1/ Paysage

Volet paysager de l'étude d'impact pour le projet éolien de la SEPE la Grande Contrée sur la commune de Charleville

Vu du Châtelot éoliennes à deux fois la distance du parc de la Grande Contrée derrière la forêt du Gault et derrière Charleville

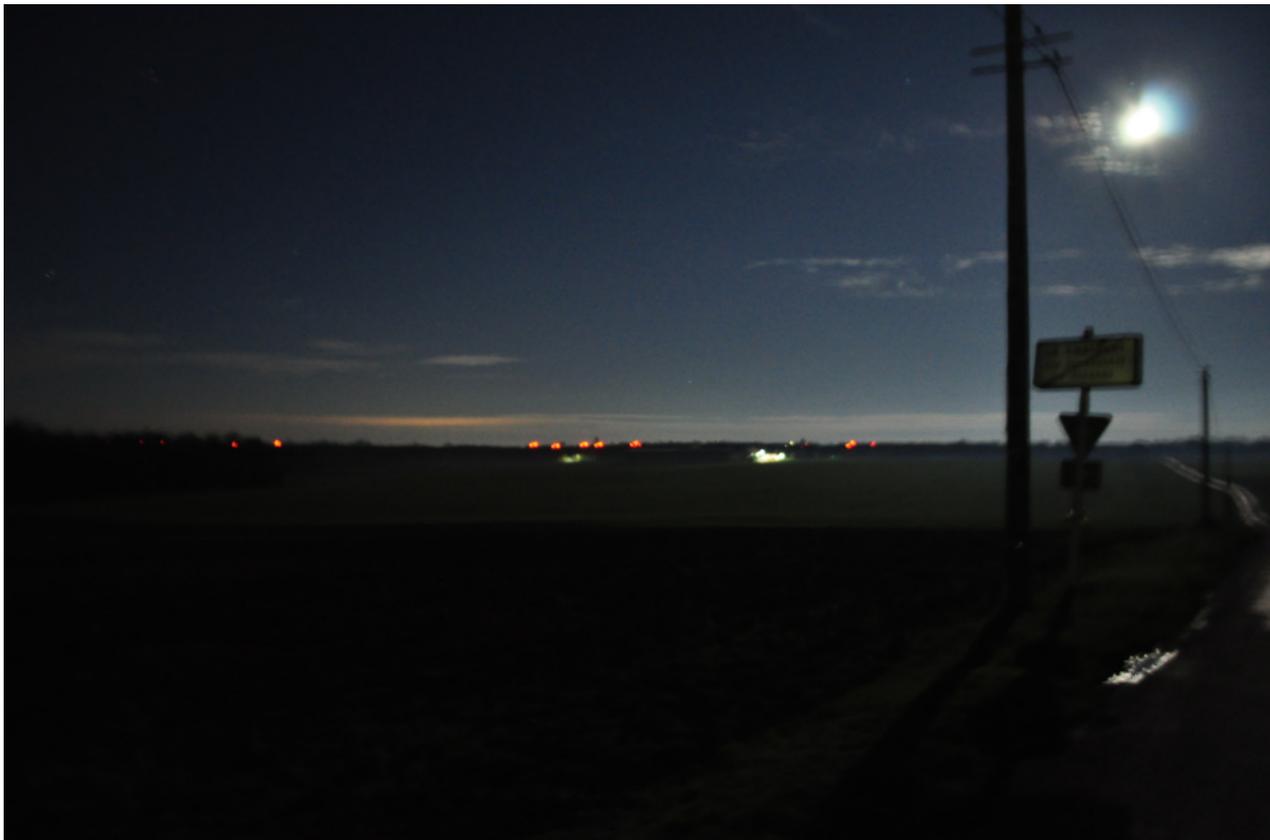
Le projet (situer à 100m d'altitude) va fortement impacter les nombreux hameaux à proximités de celui-ci, en particulier celui du Châtelot (situer en surplomb à 115m d'altitude) ou beaucoup vivent, comme un centre équestre, de nombreuses maisons de caractères accueillant actuellement des personnes en recherche de sérénités, des nounous, des entrepreneurs...
